Oggetto : DOCUMENTO TECNICO INERENTE OSSERVAZIONI AGLI ALLEGATI ALL' INTEGRAZIONE AL PIT – REGIONE TOSCANA NELLA VERSIONE ADOTTATA CON DELIBERA DEL CONSIGLIO REGIONALE N.74 DEL 24.07.2013 ed in particolare gli aspetti inerenti **“LA QUALIFICA DELL'AEROPORTO DI FIRENZE”**

DOCUMENTO TECNICO DI VALUTAZIONE DELLE INTEGRAZIONI AL PIT – REGIONE TOSCANA

ADOTTATO CON DELIBERA N.74 DEL 24.07.2013

SEZIONE TIPO FOSSO REALE E COLATORE DESTRO STATO DI PROGETTO
 scala 1:200

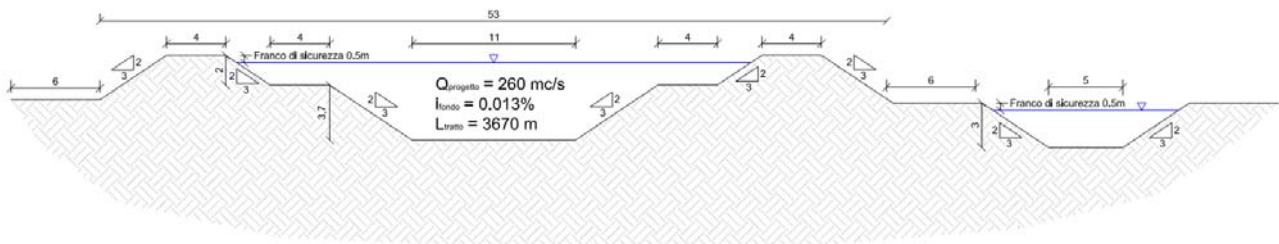
Di seguito si riporta un estratto planimetrico relativo alla possibile soluzione proposta per la gestione delle interferenze a corredo dello studio suddetto con ipotesi di posizionamento della pista con orientamento 12-30.

La realizzazione della nuova pista, nell'ipotesi 12-30, va ad interferire con la maggior parte dei corsi d'acqua presenti sul territorio ed in particolare il Fosso dei Giunchi, il Canale Dogaia, il Fosso Reale, la Gora di Sesto, il Canale Gavine, ed il Canale Lumino Nord.

- lo spostamento verso ovest del Fosso Reale per un tracciato di progetto di sviluppo pari a circa 3670m;
- la necessità di realizzare un nuovo Colatore Destro del Fosso Reale nel tratto deviato, che raccoglie le acque provenienti dalla Gora di Sesto, dal Canale Gavine, dal Canale Lumino Nord e dalla Gora dell'Acqualunga e poi confluisce nel tratto esistente di Colatore Destro circa 500 m a monte dell'autostrada A1 (sviluppo del tracciato di progetto pari a circa 3600 m);
- la necessità di realizzare un nuovo Colatore Sinistro che corre di fianco al perimetro nord dell'aeroporto, raccoglie il Canale di Gronda, confluisce poi nel ramo di Gora dell'Acqualunga che resta in sinistra del nuovo tratto di Fosso Reale per andare a sifonare (con opera da realizzare) il nuovo Fosso Reale e convoglia nel Colatore Destro (sviluppo del tracciato di progetto pari a circa 1600 m).

La deviazione del Fosso Reale e del Colatore Destro, nella soluzione progettuale allegata, l'unica ritenuta percorribile dagli atti del Consorzio di Bonifica, vanno ad interessare la parte est dell'Oasi Naturalistica di Focognano. Il tracciato dei due suddetti corsi d'acqua comporterà una riduzione delle dimensioni del lago Osmannoro, la deviazione del Canale Focognano prevista dal progetto dell'Oasi Naturalistica, lo spostamento dell'opera di presa per alimentare i laghi Osmannoro e Garille dal Fosso Acqualunga al nuovo Colatore Destro e l'eliminazione del fosso di guardia nel tratto che corre a fianco del nuovo tracciato del Fosso Reale. Si rileva inoltre che l'interessamento dell'area naturalistica di Focognano deve essere particolarmente valutato anche nell'ottica del punto g.3 dell'Allegato A5 "Testo che integra la Disciplina del master plan – Il Sistema Aeroportuale Toscano". Di seguito l'interessamento dell'area suddetta con la deviazione del Fosso Reale secondo l'ipotesi progettuale di deviazione.

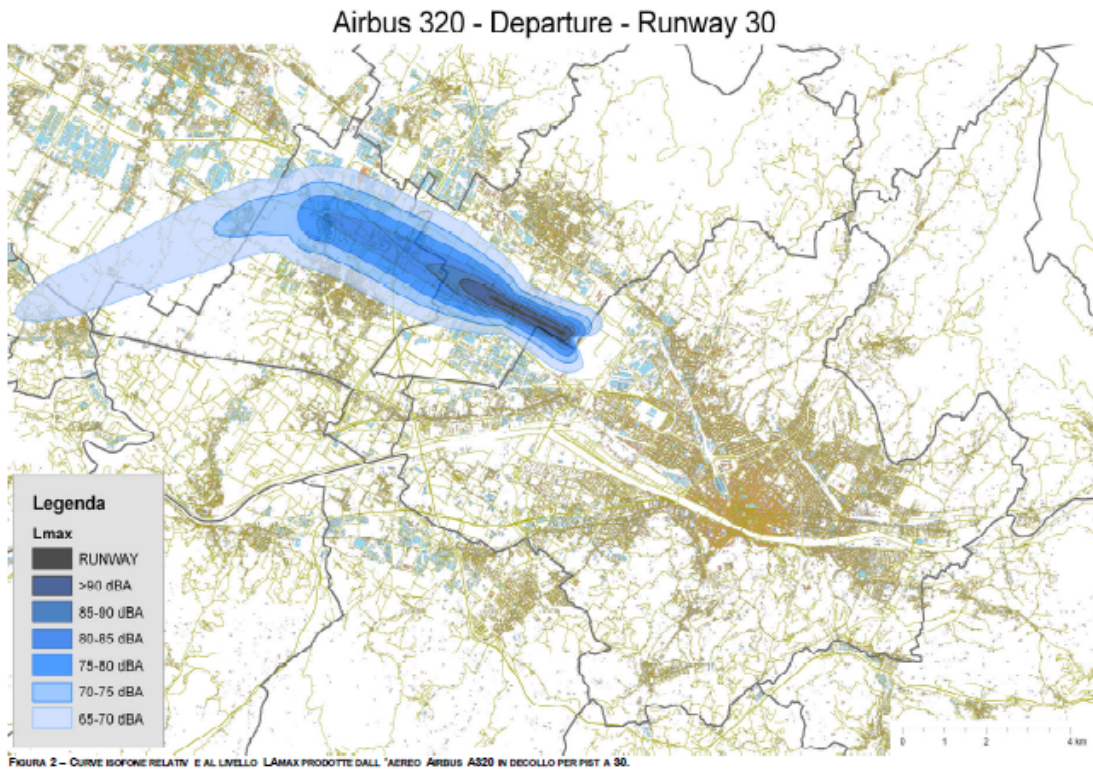
Procedendo con la disamina del documento, a giudizio degli scriventi è nell'Allegato 1 del documento di Rapporto Ambientale che si ritrovano alcuni approfondimenti estremamente interessanti che parzialmente vanno ad integrare quanto non specificato in precedenza e presentano delle curve isofoniche preoccupatamente più estese di quelle relative alle valutazioni finora espresse. Seppur riferite a delle particolari condizioni che di seguito vengono precisate, risulta non chiaro il motivo di inserimento di tali grafici nell'appendice al documento visto che al contrario di quanto contenuto nel corpo del testo sono estremamente più completi ed affrontano tutti i possibili scenari.

Ponendo unicamente l'attenzione sulla pista con orientamento 12-30, i grafici riportati fanno riferimento alle curve ottenute con un particolare aereo (il tipo Airbus A320) che costituirà circa la metà del totale dei voli stimati in 45.000 l'anno ovvero circa 61 di atterraggio e 61 di partenza al giorno. Secondo le modalità operative di utilizzo della pista, questa verrà utilizzata in maniera unidirezionale, con tutti i movimenti ordinari che avvengono in direzione di Prato. Analizzando le curve isofone per il livello LA_{max} relative alla manovra di atterraggio per pista 12 si può osservare che l'isofona relativa al livello LA_{max} di 75 dBA interessa buona parte della frazione di Capalle, nel comune di Campi Bisenzio ed una parte del parco di Villa Montalvo. *L'isofona del livello LA_{max} di 70 dBA va ad interessare l'altra parte della frazione di Capalle e arriva a interessare tutta Prato Sud sino a San Giusto.*

Andando ad analizzare invece le curve di LA_{max} relative alla manovra di decollo si può osservare che l'isofona relativa al livello LA_{max} di 80 dBA interessa alcuni edifici nella frazione di Limite, nei pressi della chiesa del Michelucci, la chiesa stessa, parte della frazione di Capalle e parte del parco di Villa Montalvo nel comune di Campi Bisenzio.

L'isofona del livello LA_{max} dei 75 dBA interessa l'altra parte della frazione di Limite e la frazione di Capalle. L'isofona del livello LA_{max} dei 70 dBA arriva a comprendere le frazioni di S. Giorgio a Colonica, di Santa Maria a Colonica e non interessa il resto di Prato solo grazie ad una virata verso S-E (qualora questa sia sempre tecnicamente realizzabile). *Vengono interessati anche edifici del*

polo universitario di Sesto F.no, fatto non certo consentito dalla vigente normativa, in quanto ricadenti nei recettori sensibili. Quindi stante i grafici riportati nel Rapporto Ambientale, seppure nelle ipotesi sopra dette, gli effetti su Prato e sulla sua Provincia risultano tutt'altro che trascurabili al contrario di quanto in maniera estremamente superficiale sono liquidati sia nel documento ENAC che nella prima parte del suddetto documento di Rapporto Ambientale.
